# VORLÄUFIGE - PROTOTYPENBESTÄTIGUNG

Dokumenten-Nr.:  
PT-GCC-TR8-09314-0

## SUN2000-330KTL-H1/H2

**VDE-AR-N 4110:2018 Technische Regeln für den Anschluss und von Kundenanlagen an das Mittelspannungsnetz und deren Betrieb (TAR Mittelspannung)**

**Abbildung 3:** Blindleistungsstellbereich der SUN2000-330KTL-H1/H2, entnommen aus /1/

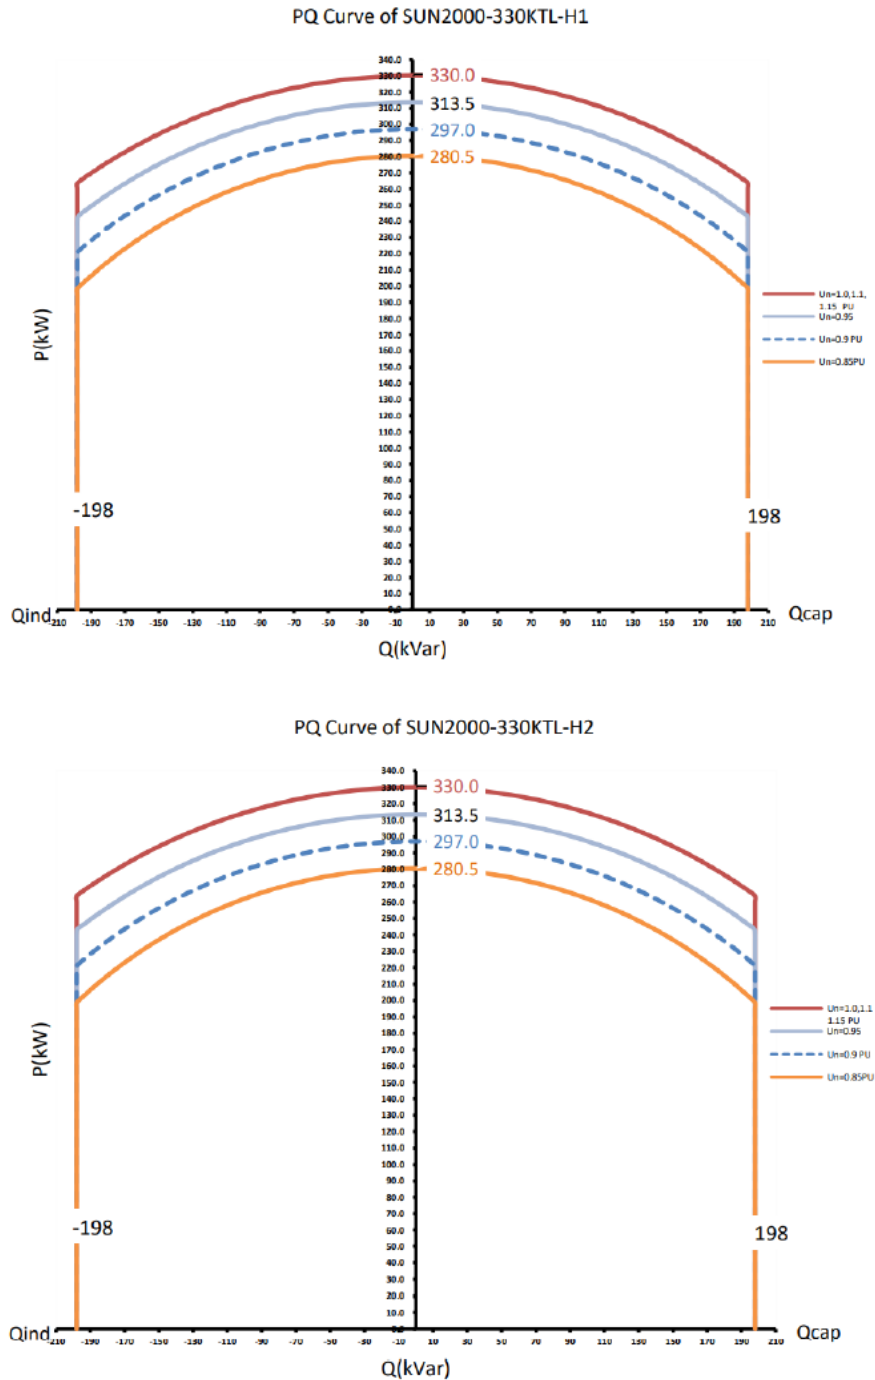
Das Blindleistungsvermögen der Wechselrichter für den Spannungsbereich von 85% bis 115 % ist in Abbildung 3 und Tabelle 3 abgebildet /1/.

Basierend auf den Kenndaten des Generators und des Umrichters ist diese Angabe plausibel.

Im unteren Bereich der Wirkleistung ist die maximale Blindleistung gemäß der Abbildung 3 auch in dem Spannungsbereich von 85% bis 115% der Nennspannung konstant (+/- 198 kVAR) jedoch nimmt die maximale Blindleistung im oberen Bereich der Wirkleistung gemäß der Abbildung 3 ab. Die max. Blindleistung reduziert sich außerdem entsprechend der mit der Spannung abnehmenden max. Scheinleistung, wenn die Spannungen unterhalb der Nennspannung liegt. Eine finale Bewertung des Blindleistungsvermögens kann nur auf Anlagenebene unter Berücksichtigung der örtlichen Gegebenheiten erfolgen.

**Abbildung 4:** U(t)-Diagramm der SUN2000-330KTL-H1/H2, entnommen aus /1/

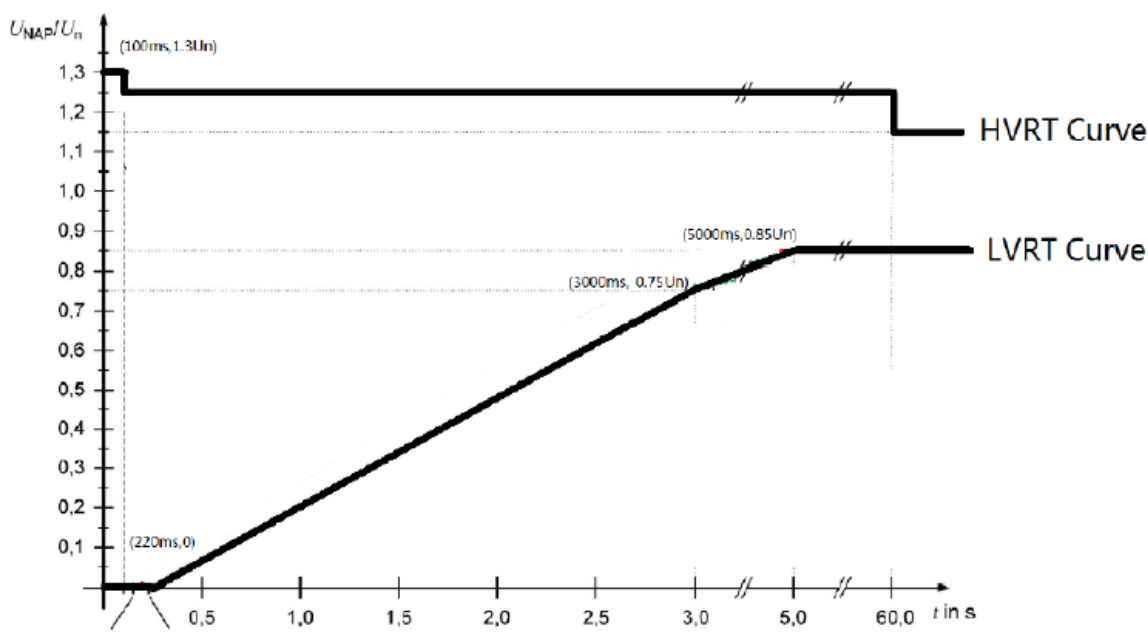
Die FRT-Kurve, die sowohl für symmetrische als auch für unsymmetrische Fehler für den Betrieb nach VDE-AR-N 4110 /B/ und VDE-AR-N 4120 /C/ verwendet wird, ist in /1/ angegeben und in Abbildung 4 dargestellt. Die EZE bleibt innerhalb der angegebenen Unterspannungs- und Überspannungsgrenzen an das Netz angeschlossen.

**Abbildung 5:** Die Implementierung der drei verschiedenen Fehlerauslöser (genannt HVRT, LVRT und AVRT) des SUN2000-330KTL-H1/H2. Die untere Abbildung ist eine einphasige Darstellung, aber die Funktion wurde für alle drei Phasen implementiert. /1/

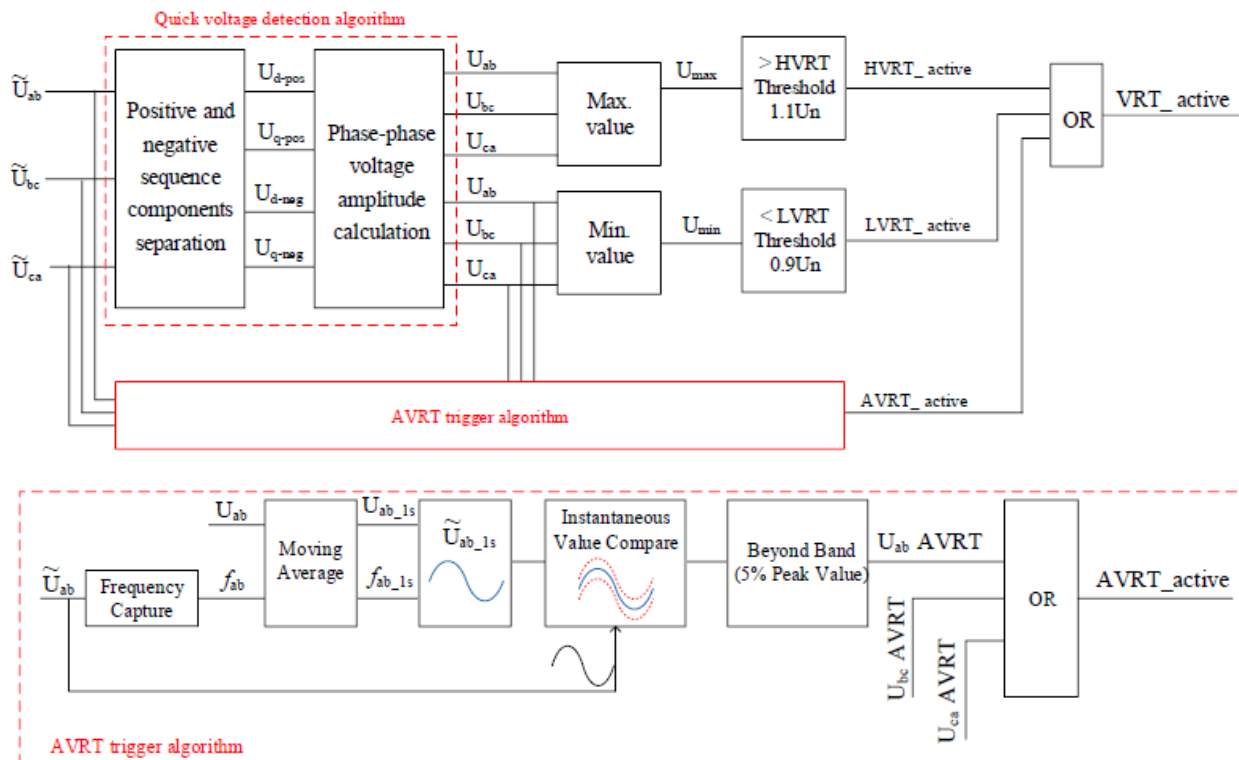
Der Hersteller beschreibt im Dokument /1/ und /2/ die dynamische Netzstützung der Wechselrichter im Fehlerfall. Bei einem Netzfehler, der bei Über- oder Unterspannung sowie bei einer sprunghaften Spannungsänderung aktiviert wird, beteiligt sich der Wechselrichter an der dynamischen Netzstützung. Die Implementierung der drei verschiedenen Fehlerauslöser ist in Abbildung 5 dargestellt.

Im Fehlerfall wird ein zusätzlicher Blindstrom eingespeist, der proportional zur Spannungsabweichung ist, sowohl im Mitsystem als auch im Gegensystem. Der Verstärkungsfaktor  $k$  ist mit dem Schritt von 0,1 zwischen 0 und 10 einstellbar. Sollten dabei die errechneten Sollwerte der Ströme die Kapazität des Umrichters überschreiten wird der Wirkstrom zugunsten der Blindstromversorgung reduziert. Diese Wirkstromreduzierung erfolgt so, dass die Scheinstrom die maximale Nennscheinstrom nicht überschreitet

Somit ist davon auszugehen, dass die geforderte Blindstromcharakteristik zur dynamischen Netzstützung bei Netzfehlern korrekt umgesetzt wird.
